Modifications de PASH

Projet de modifications n°2025/02
& Evaluation des incidences

Projet de modifications de PASH n°2025/02

Intitulé : Modification n° 02.25 : Commune de ATH – Chemin de la Cavée à Isières

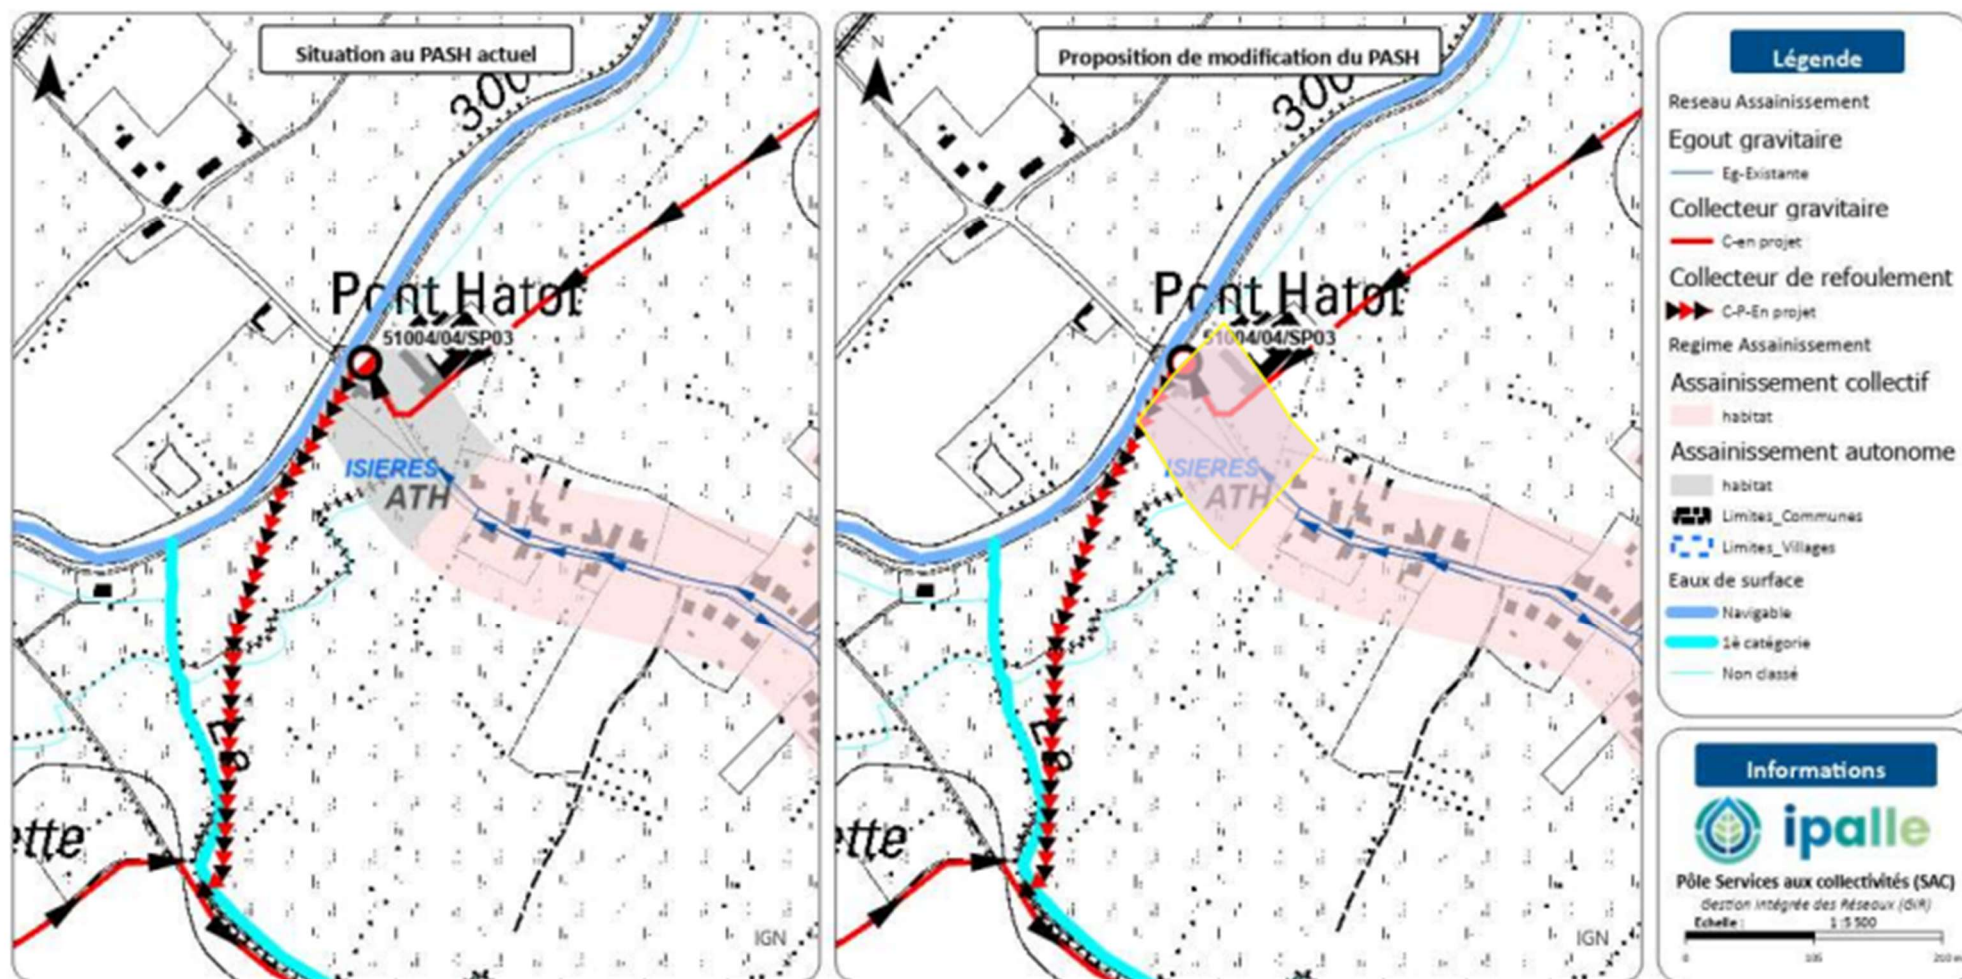
Explications	<p>La demande de modification porte sur le tronçon du Chemin de la Cavée à Isières, sur le territoire communal de Ath, actuellement repris en régime d'assainissement autonome.</p> <p>Considérant le réseau existant de la rue et que ce réseau sera connecté à la future station d'épuration, il est proposé le passage de la zone en régime d'assainissement collectif.</p> <p>Il s'agit de régulariser une situation de fait et d'assurer une cohérence d'assainissement sur base du réseau d'égouttage existant.</p>		
Superficie concernée	+/- 1,44 ha		
	Avant	Après	
Assainissement collectif	0 EH	20 EH	
Assainissement autonome	20 EH	0 EH	
Assainissement transitoire	0 EH	0 EH	
	Charge totale à terme	20 EH

Intitulé : Modification n° 02.26 : Commune de ATH – Chemin de la Justice à Ath

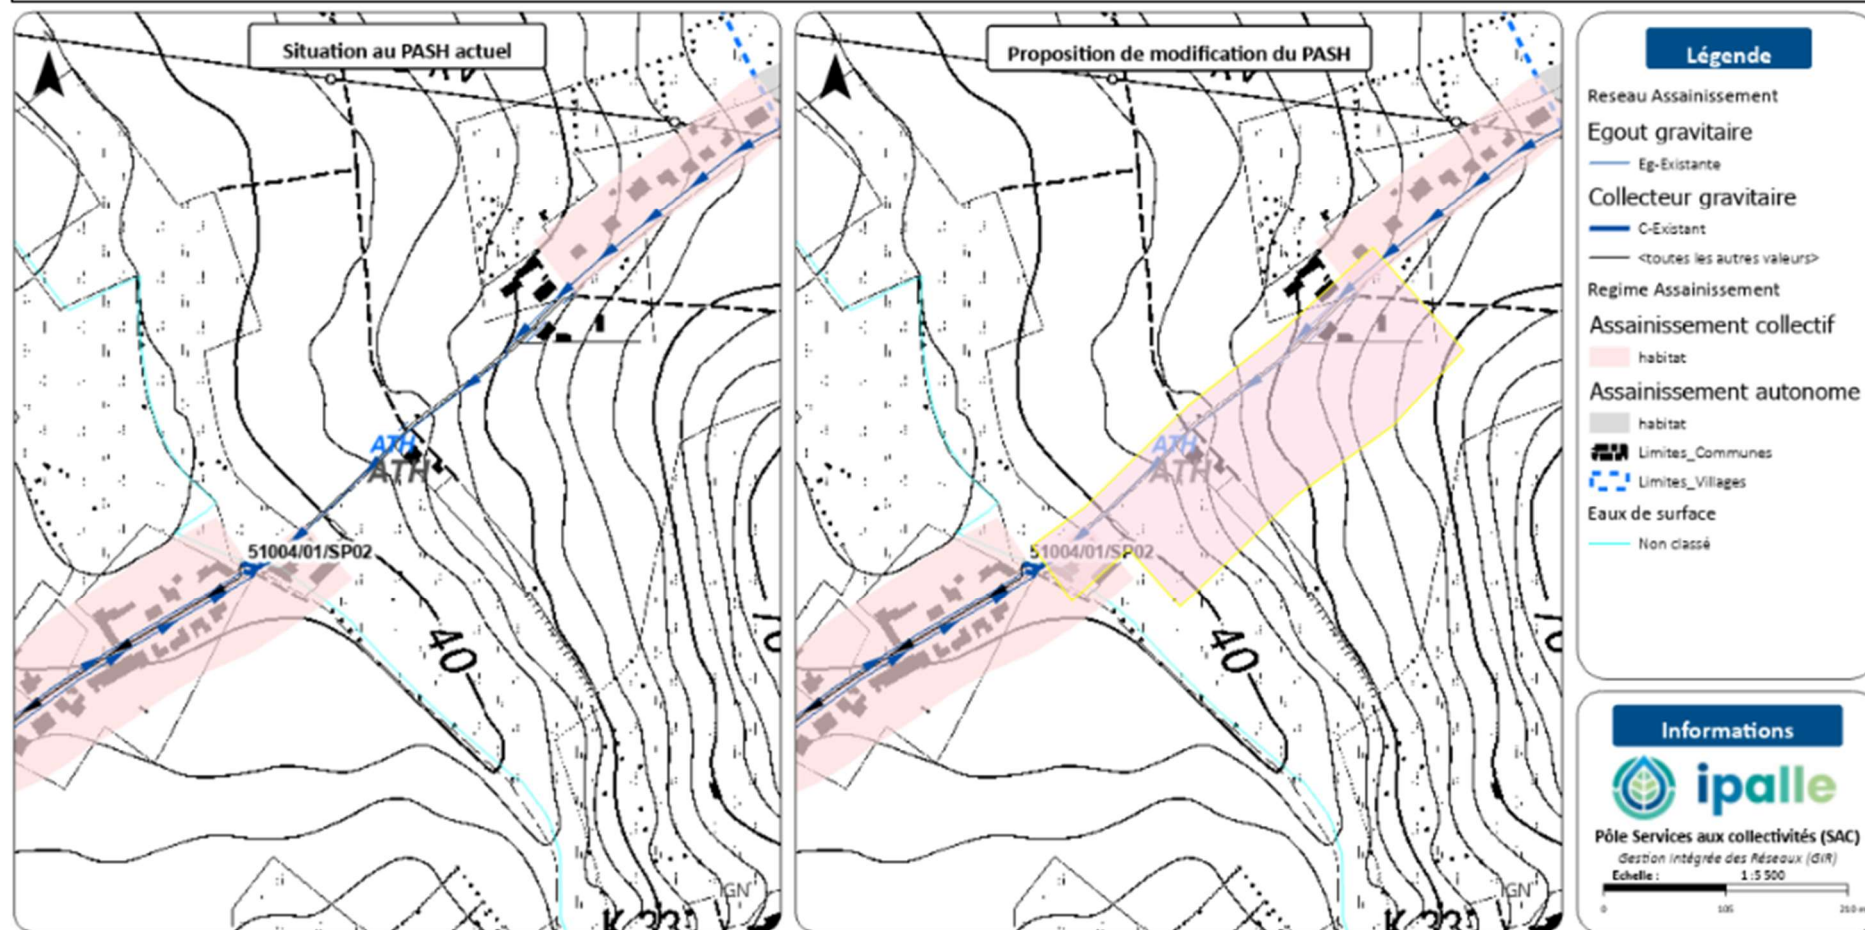
Explications	La demande de modification porte sur le tronçon du Chemin de la Justice à Ath, sur le territoire communal de Ath, actuellement repris en régime d'assainissement autonome par défaut (car hors zone urbanisable). Considérant le réseau existant de la rue et que ce réseau est connecté à la station d'épuration, il est proposé le passage de la zone en régime d'assainissement collectif. Il s'agit de régulariser une situation de fait et d'assurer une cohérence d'assainissement sur base du réseau d'égouttage existant.		
Superficie concernée	+/- 3,6 ha		
Avant		Après	
Assainissement collectif	0 EH	7,5 EH	
Assainissement autonome	7,5 EH	0 EH	
Assainissement transitoire	0 EH	0 EH	
Charge totale à terme		7.5 EH

Intitulé : Modification n° 02.27 : Commune de ATH – Rue du Pont Mouchon à Irchonwelz

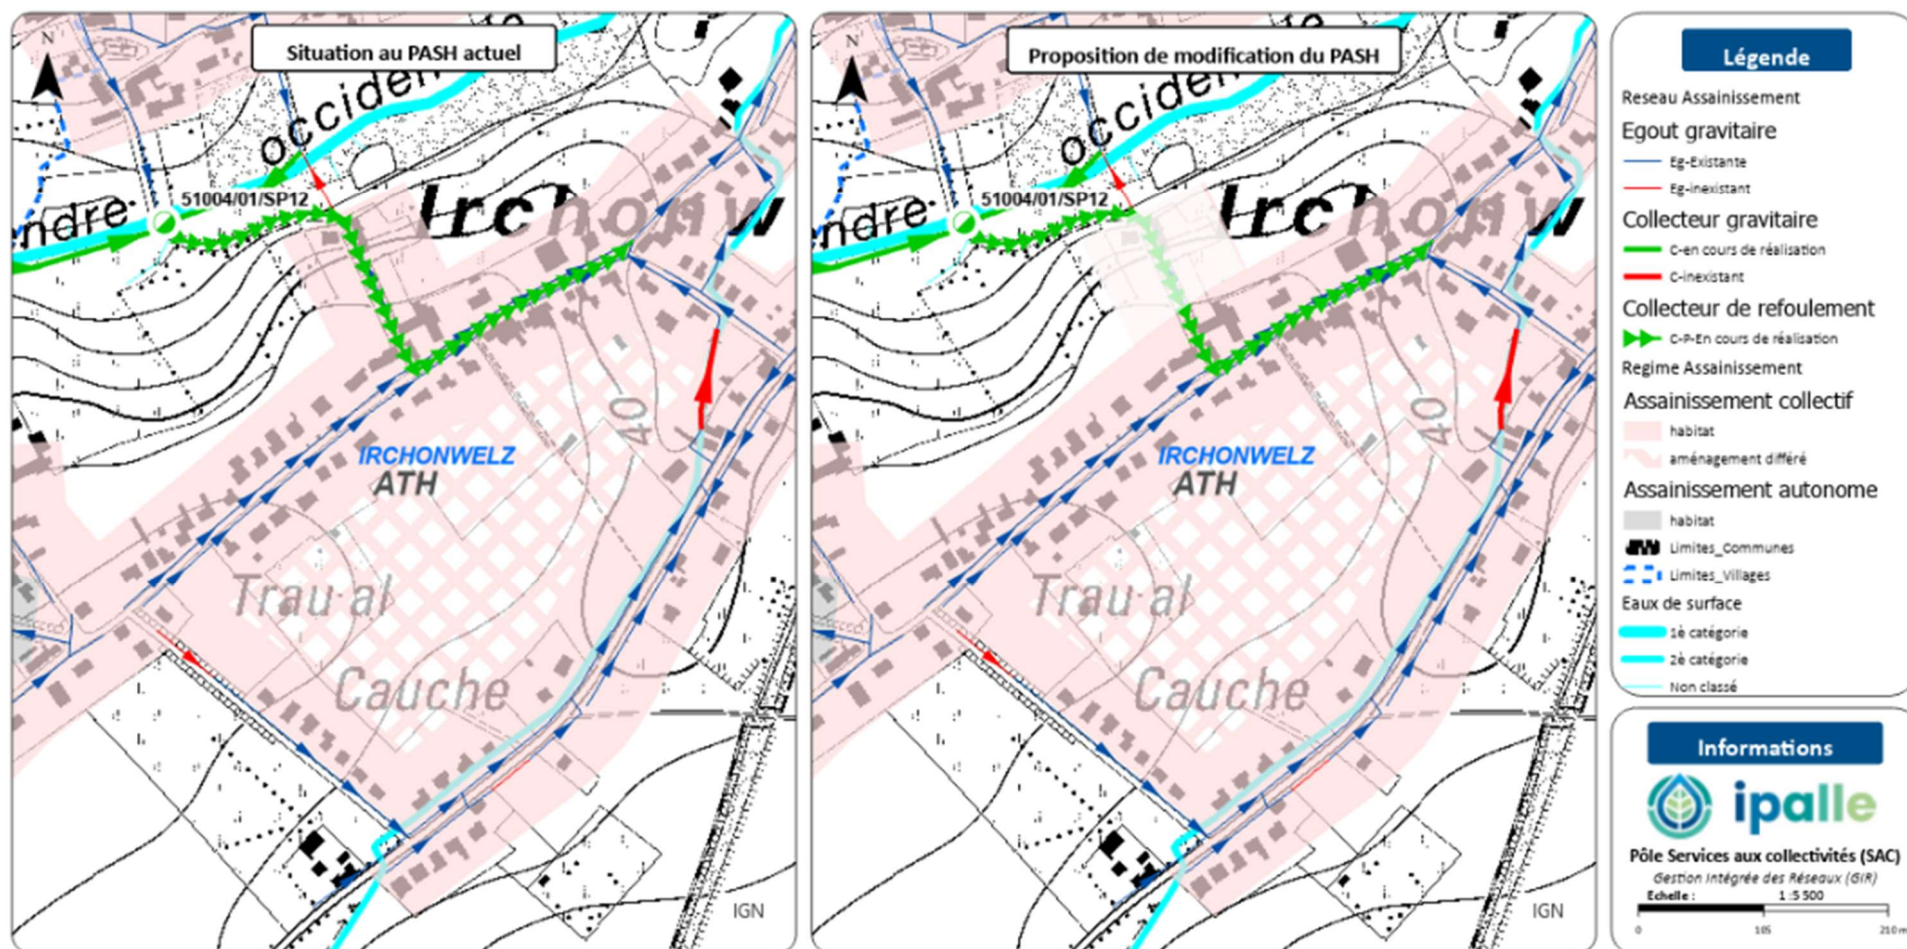
Explications	La demande de modification porte sur le tronçon de la Rue du Pont Mouchon à Irchonwelz, sur le territoire communal de Ath, actuellement reprise en régime d'assainissement collectif. Considérant le réseau inexistant de la rue, considérant les coûts pour mettre en application le régime d'assainissement collectif, il est proposé le passage de la zone en régime d'assainissement autonome.		
Superficie concernée	+/- 1,03 ha		
Avant		Après	
Assainissement collectif	7,5 EH	0 EH	
Assainissement autonome	0 EH	7,5 EH	
Assainissement transitoire	0 EH	0 EH	
Charge totale à terme		7,5 EH

Intitulé : Modification n° 02.28 : Commune de ATH – Rue de la Blanche à Bouvignies

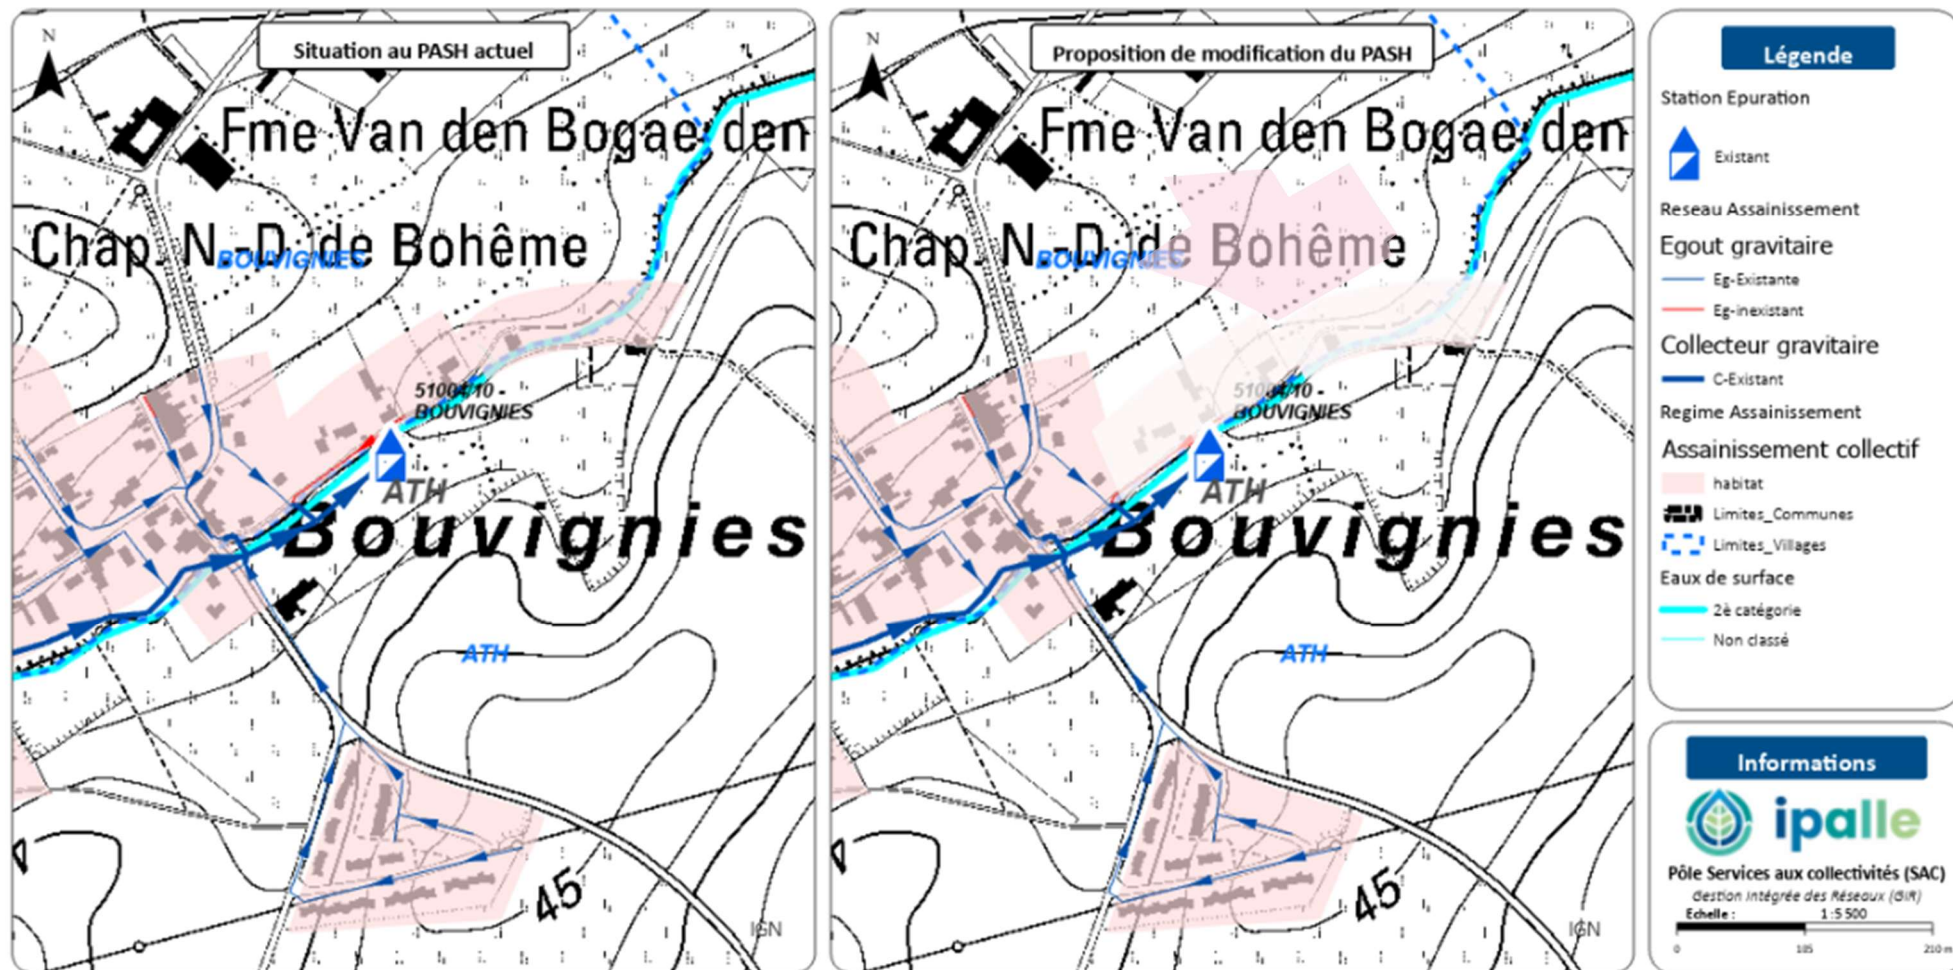
Explications	La demande de modification porte sur le tronçon de la Rue de la Blanche à Bouvignies, sur le territoire communal de Ath, actuellement repris en régime d'assainissement collectif. Considérant le réseau inexistant de la rue, considérant les coûts pour mettre en application le régime d'assainissement collectif, il est proposé le passage de la zone en régime d'assainissement autonome.		
Superficie concernée	+/- 2,06 ha		
Avant		Après	
Assainissement collectif	30 EH	0 EH	
Assainissement autonome	0 EH	30 EH	
Assainissement transitoire	0 EH	0 EH	
Charge totale à terme		30 EH

Intitulé : Modification n° 02.29 : Commune de ATH – Rue Jean Dufour à Villers-Saint-Amand

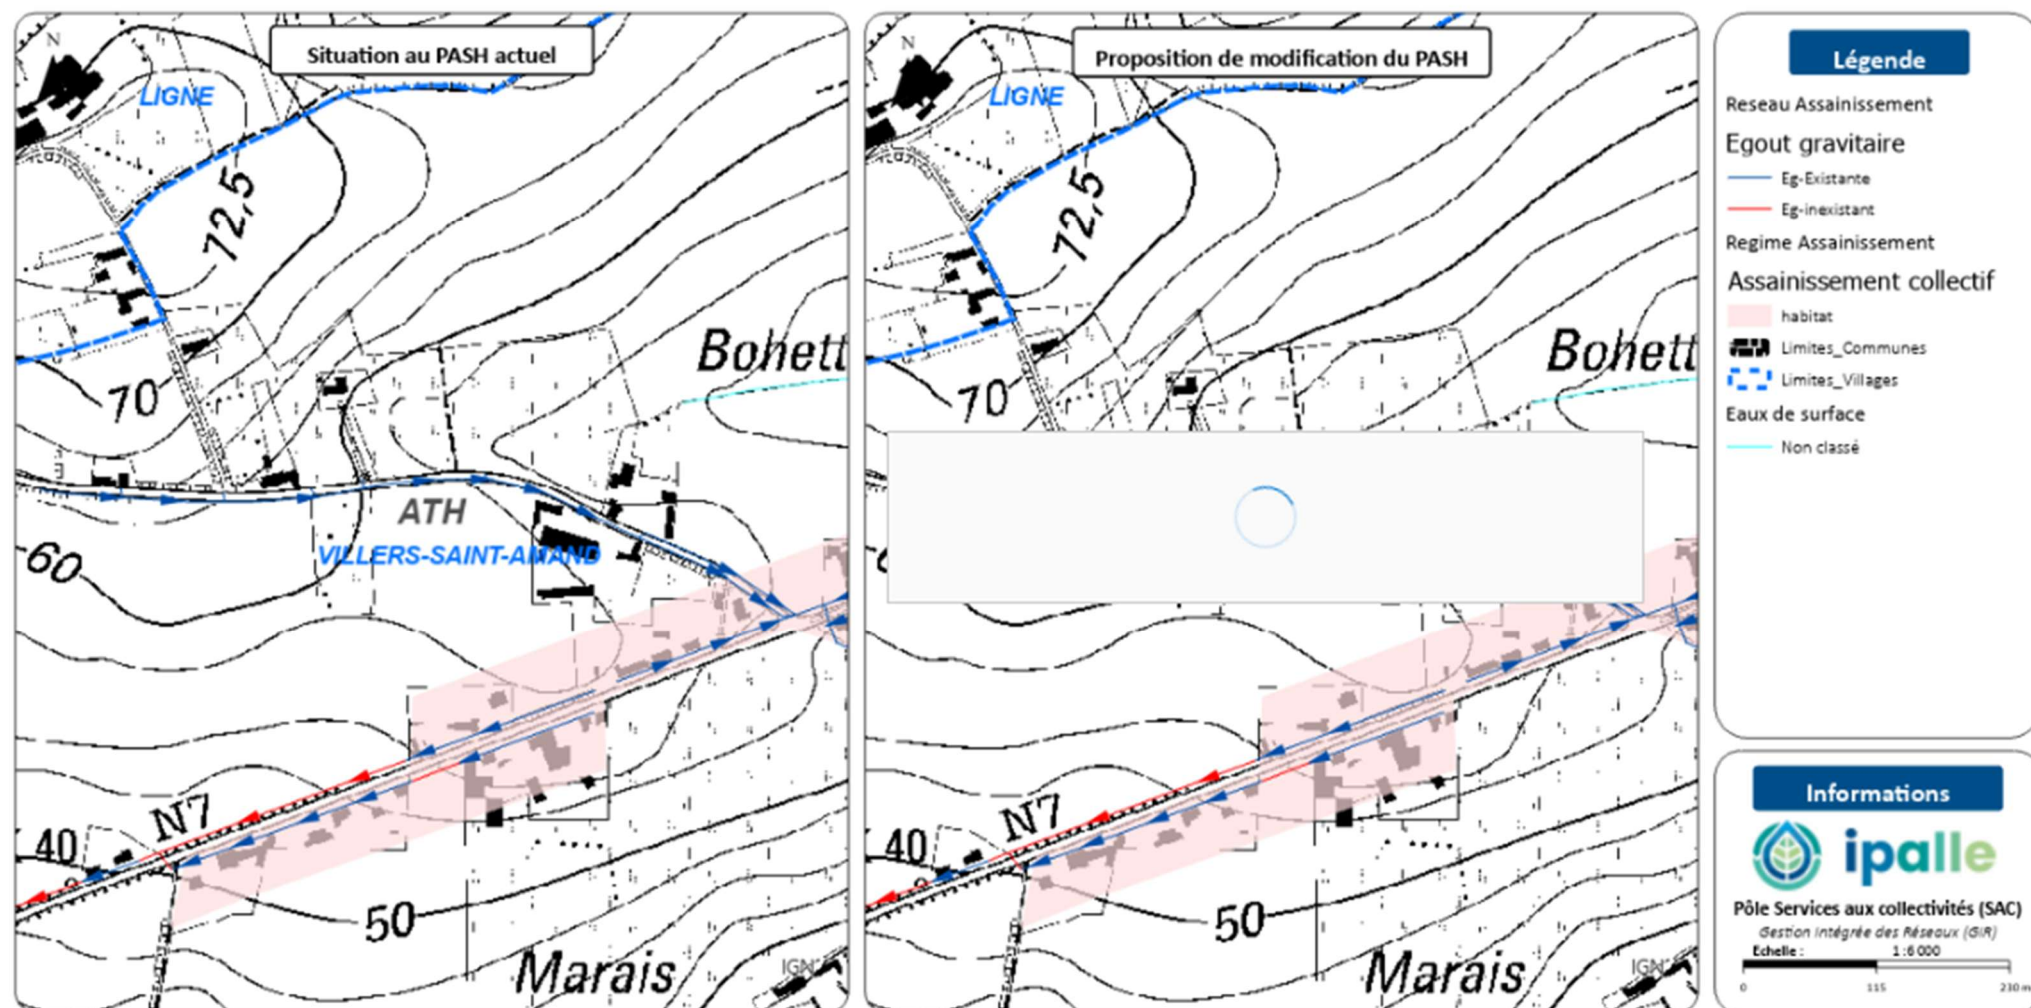
Explications	<p>La demande de modification porte sur le tronçon de la Rue Jean Dufour à Villers-Saint-Amand, sur le territoire communal de Ath, actuellement repris en régime d'assainissement autonome par défaut (car hors zone urbanisable).</p> <p>Considérant le réseau existant de la rue et que ce réseau sera connecté à la station d'épuration, il est proposé le passage de la zone en régime d'assainissement collectif.</p> <p>Il s'agit de régulariser une situation de fait et d'assurer une cohérence d'assainissement sur base du réseau d'égouttage existant.</p>		
Superficie concernée	+/- 4,30 ha		
Avant		Après	
Assainissement collectif	0 EH	30 EH	
Assainissement autonome	30 EH	0 EH	
Assainissement transitoire	0 EH	0 EH	
Charge totale à terme		30 EH
